**CITTA' DI ABANO TERME**

VERBALE DI DELIBERAZIONE DEL CONSIGLIO COMUNALE N. 4 SEDUTA DEL 25/02/2019

O G G E T T O **LAVORI DI AMPLIAMENTO DEL "PARCHEGGIO PACINOTTI". APPROVAZIONE DEL PROGETTO DEFINITIVO E CONTESTUALE ADOZIONE DELLA VARIANTE ALLO STRUMENTO URBANISTICO GENERALE AI SENSI DELL'ARTICOLO 19, COMMA 1 DEL D.P.R. 327/2001 E PER GLI EFFETTI DELL'ARTICOLO 19, COMMA 2 DEL MEDESIMO DECRETO, CON LA PROCEDURA DI CUI ALL'ARTICOLO 50, COMMI 6, 7 E 8 DELLA LEGGE REGIONALE N. 61 DEL 27/06/1985**

LAVORI DI AMPLIAMENTO DEL PARCHEGGIO PACINOTTI

Tav. 2.5 P.R.G. Vigente 2016 Sc. 1:2000

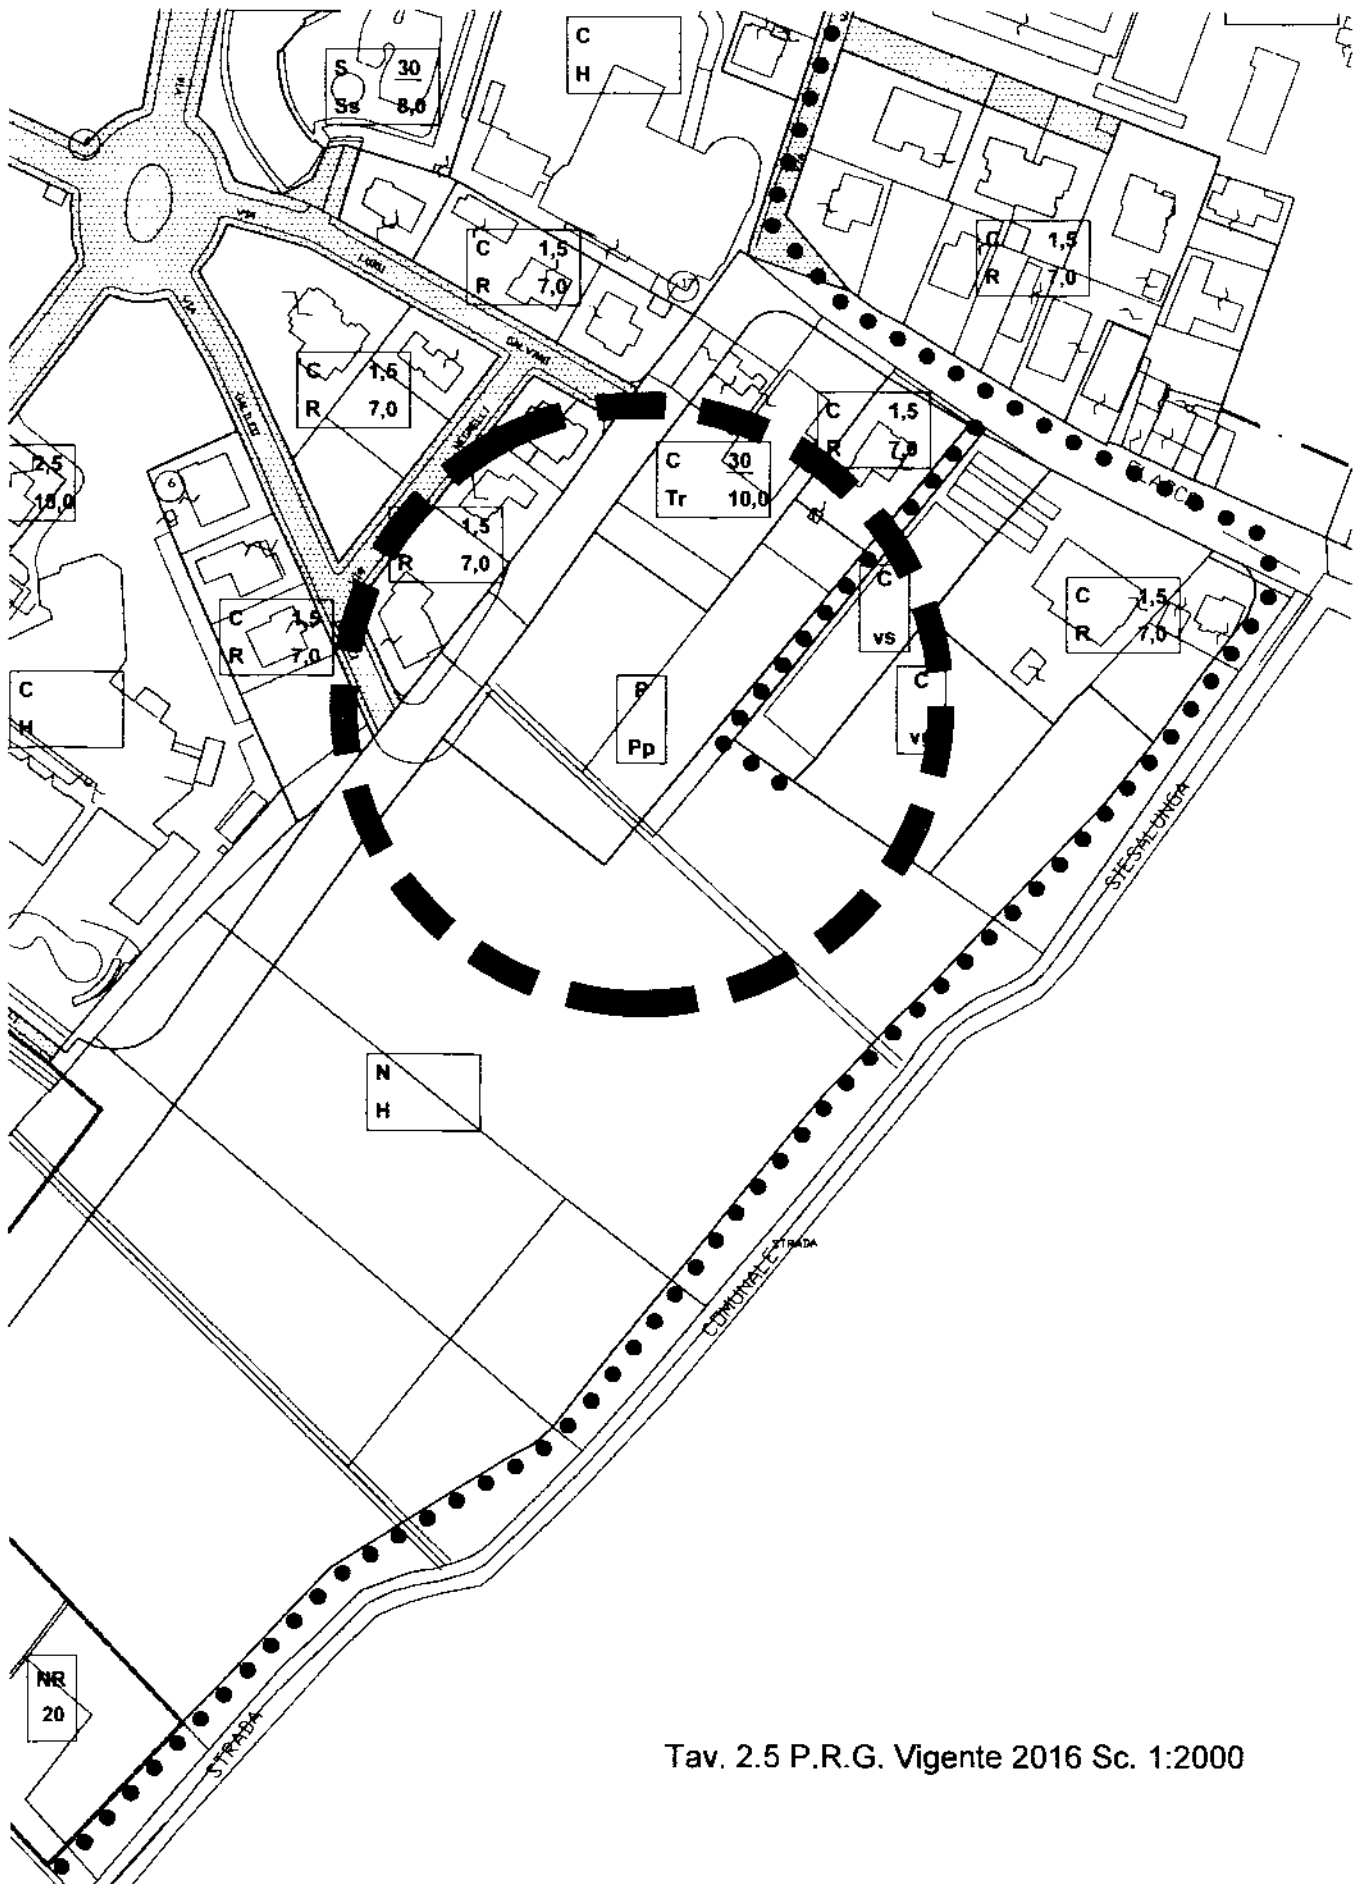
In particolare tale sconfinamento, oltre ad apparire illegittimo e quindi in tesi idoneo a travolgere l'intera procedura espropriativa perché in contrasto con la strumentazione urbanistica e con il vincolo dalla stessa determinato, si traduce in una significativa riduzione della sezione della strada privata che consente l'accesso alla proprietà degli osservanti da via Valerio Flacco: riduzione tale da rendere inutilizzabile detta via d'accesso (che peraltro è raffigurata come viabilità a sezione costante nell'estratto di p.r.g. riportato nella planimetria di inquadramento generale) e da comportare agli scriventi un gravissimo pregiudizio che, se non opportunamente evitato, dovrebbe ristorarsi ai sensi dell'art. 44 d.p.r. n. 327/2001 (cfr. tavola 5.1) (*Allegati B-C*).

Tav. 5.1 Progetto planimetria generale Sc. 1:200

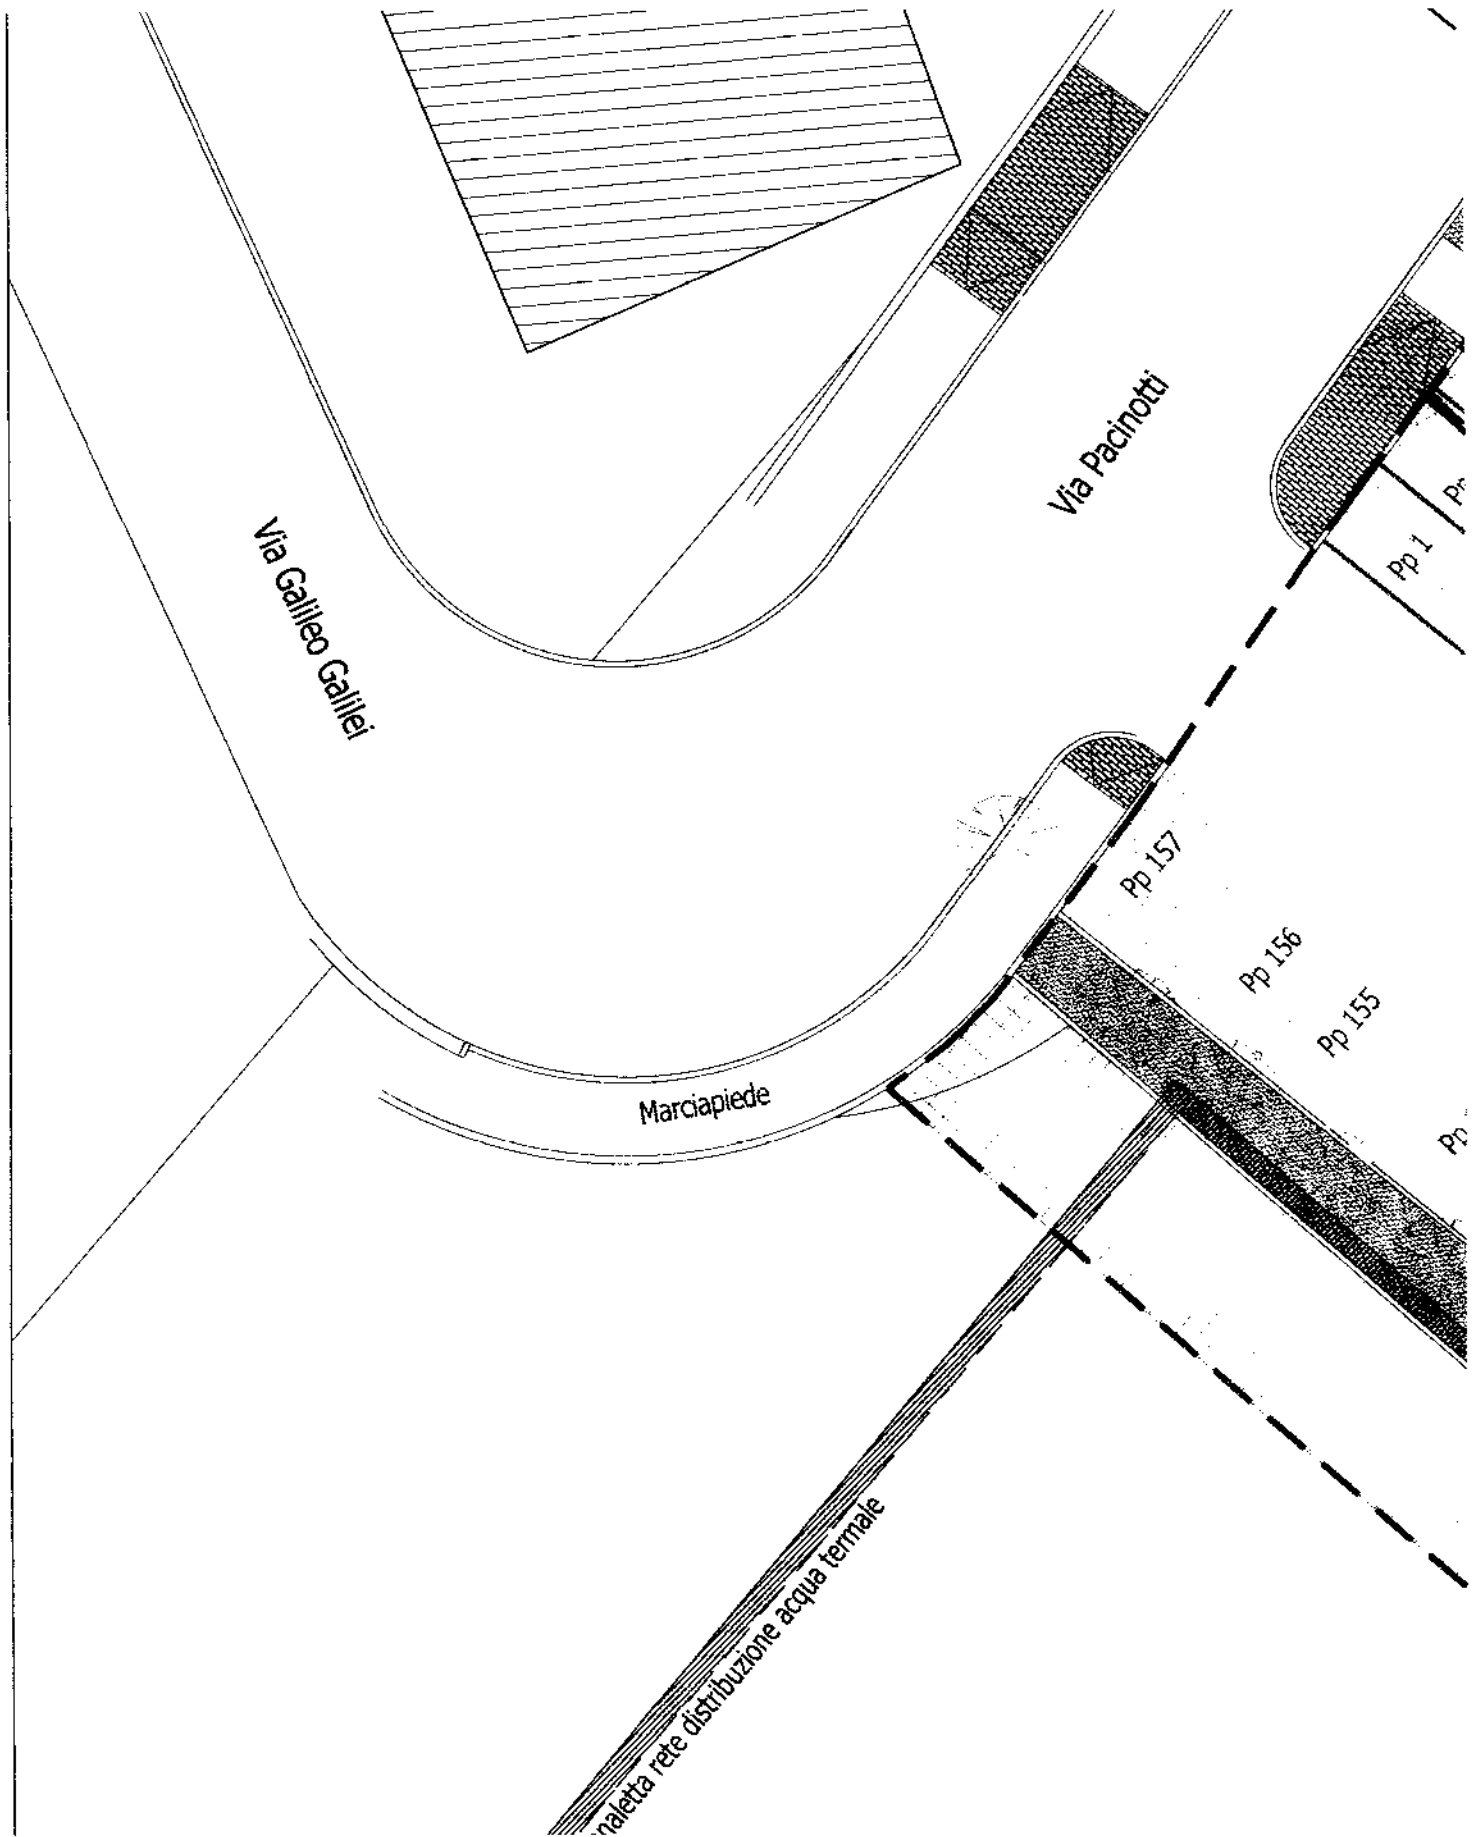
Si chiede pertanto che il progetto venga modificato sì da contemplare l'allargamento del passo carraio con la modifica delle cordonate stradali.

Si lascia al prudente apprezzamento di codesta Amministrazione la scelta se modificare il progetto eliminando l'accesso sud del nuovo parcheggio e o se estendere l'espropriazione anche ai mappali nn. 1503 e 1504.

Tav. 2.5 P.R.G. Sovrapposizione Vigente e Variante 2018 Sc. 1:5000

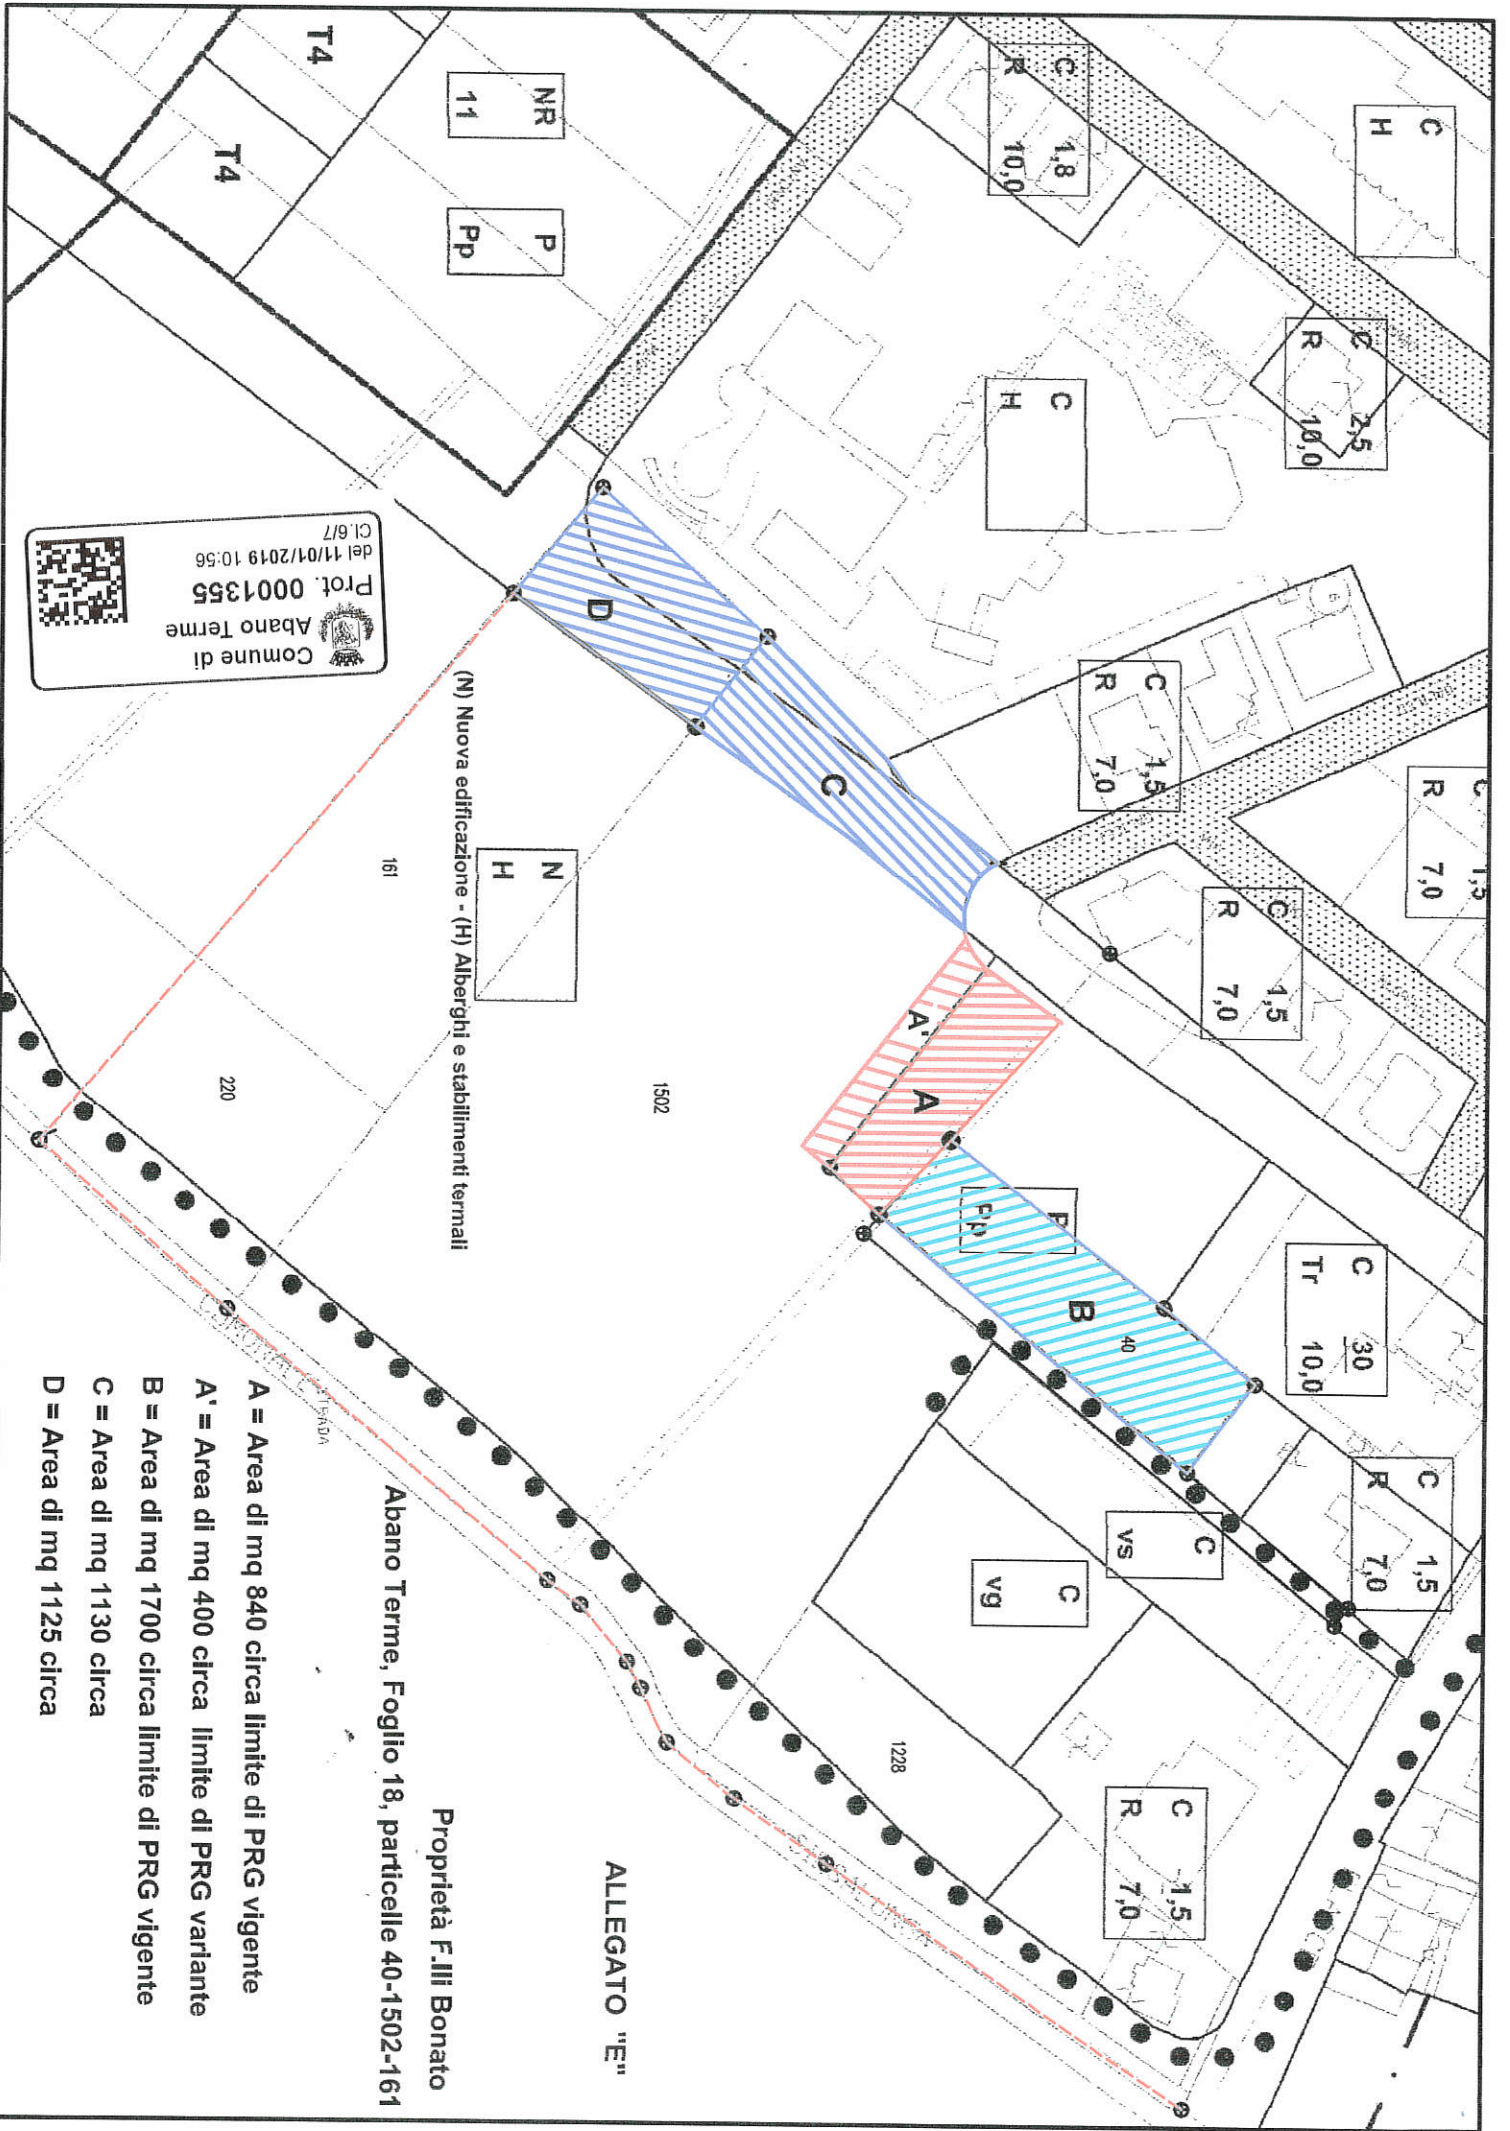
In particolare tale sconfinamento, oltre ad apparire illegittimo e quindi in tesi idoneo a travolgere l'intera procedura espropriativa perché in contrasto con la strumentazione urbanistica e con il vincolo dalla stessa determinato, si traduce in una significativa riduzione della sezione della strada privata che consente l'accesso alla proprietà degli osservanti da via Valerio Flacco: riduzione tale da rendere inutilizzabile detta via d'accesso (che peraltro è raffigurata come viabilità a sezione costante nell'estratto di p.r.g. riportato nella planimetria di inquadramento generale) e da comportare agli scriventi un gravissimo
